EDRU
Empresa de Desarrollo y Renovación Urbana

Radicado: 2025.10.18.1.330

ASUNTO: Solicitud de modificación y prórroga del Contrato Interadministrativo No.4148.010.26.1.0837 de 2024.

En el marco del contrato de obra derivado No. 10.3.3.0002-2025 suscrito con el CONSORCIO PATRIMONIO MUSICAL, cuyo objeto contractual es "EJECUTAR LAS OBRAS PARA LA IMPLEMENTACIÓN DEL RECORRIDO PATRIMONIAL DEL COMPLEJO MUSICAL - DANCÍSTICO DE LA SALSA EN SANTIAGO DE CALI", se configuraron circunstancias objetivas e incontrovertibles que imposibilitaron el desarrollo normal de las actividades contractuales, generando el derecho irrefutable a la prórroga solicitada.

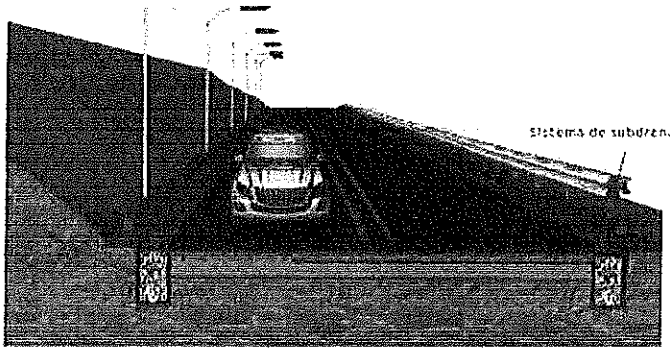
En relación con el oficio CPM-EDRU-068, remitido por el contratista de obra Patrimonio Musical, el día 25 de agosto de 2025, referente a la recomendación constructiva para la instalación de un sistema de filtro francés en la obra; la Interventoría expone que este tipo de drenajes se proyecta en estructuras como pavimentos, andenes y zonas en adoquín, con conexión directa a las cámaras de inspección tipo B previamente construidas. El pavimento en adoquín al ser un tipo de estructura permeable requiere de algún tipo de drenaje para evacuar las aguas superficiales que logren infiltrarse en las capas inferiores de la estructura. Para el caso actual el diseño proyectado, solo contempla drenaje superficial con cunetas y sumideros.
La incorporación del filtro francés constituye una medida hidráulica que contribuye a la disipación y recolección eficiente de las aguas pluviales infiltradas, esta solución técnica mejora las condiciones de drenaje subterráneo, disminuye la posibilidad de socavaciones y prolonga la vida útil del pavimento y de los elementos de urbanismo.

Desde el punto de vista constructivo, la implementación de este sistema no solo fortalece la calidad técnica de la obra, sino que también asegura el cumplimiento de las condiciones de durabilidad establecidas contractualmente. Adicionalmente, reduce la probabilidad de
reclamaciones futuras por fallas asociadas a deficiencias en el manejo de aguas, incrementando la confiabilidad de la infraestructura a corto, mediano y largo plazo
Cabe resaltar que, considerando las pluviosidades altas cuando se presenta la temporada
invernal, para el caso particular del sector del barrio Obrero, la instalación del filtro francés representa una solución preventiva que se ajusta a las buenas prácticas de ingeniería hidráulica urbana. Así mismo, la interventoría recomienda el uso de esta tecnología como medida complementaria para el manejo de las aguas pluviales, dado que garantiza una correcta evacuación de las mismas y minimizando su impacto en las estructuras de anden y vía a ser construidas, contribuyendo así a la sostenibilidad y durabilidad de las obras. Se realizó la evaluación del costo para la construcción de un filtro francés de dimensiones 0,50 m. de ancho por 0,60 cm. de profundidad. A construir a ambos costados de la vía, de acuerdo al manejo que se le va dar a las aguas lluvias, en una configuración a dos aguas como se detalla en los planos.

Anexo 4 Grafica 1 - Delimitación Curvas de Lluvias para la ciudad de Santiago de Cali

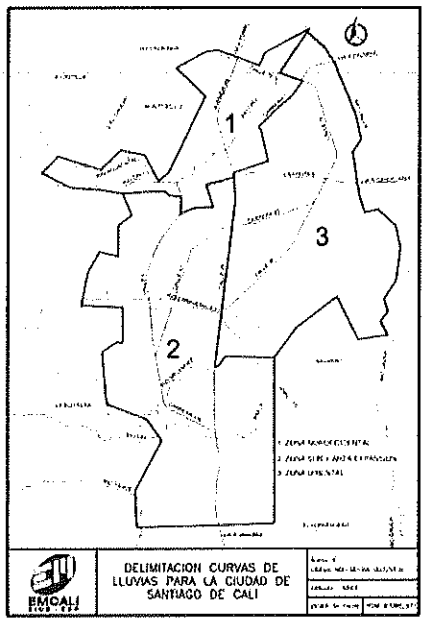
Revisado los diseños de las vías de la ruta de la salsa en el barrio Obrero solo están planteadas para el drenaje subterráneo, la red de alcantarillado, que captaría las aguas de escorrentía más sin embargo no se plantean sistemas de filtros que capten las aguas que se van a infiltrar ya que se tendrán vías o andenes adoquinados.

Se adjunta la propuesta de filtro francés en la vía en el lado impar y par de las viviendas.

Se adjunta el reporte del dimensionamiento del filtro francés. Se trabajará con la curva IFD correspondiente a la zona 3:

Se trabaja con longitudes de filtro de máximo 48 metros, ancho de la semibanca de 6 metros.
El tiempo de concentración se asume en 10 minutos, dándonos una intensidad de 131.86 mm/hr.

En atención al oficio de la referencia, me permito dar alcance técnico informando que el Contratista de Obra remitió el cálculo y la memoria de diseño del filtro de drenaje recomendado.
La Interventoría efectuó la revisión técnica correspondiente y verificó la viabilidad técnica de la solución propuesta, así como la adecuación de los parámetros de cálculo y supuestos empleados, en concordancia con las especificaciones del proyecto y las buenas prácticas de ingeniería. En consecuencia, se anexa el diseño y su soporte técnico como complemento a la información.
De manera atenta, solicitamos a esa Entidad realizar la verificación institucional y, de encontrarse conforme, aprobar la inclusión de las actividades técnicas asociadas al filtro de drenaje dentro del alcance contractual, mediante el instrumento que corresponda.
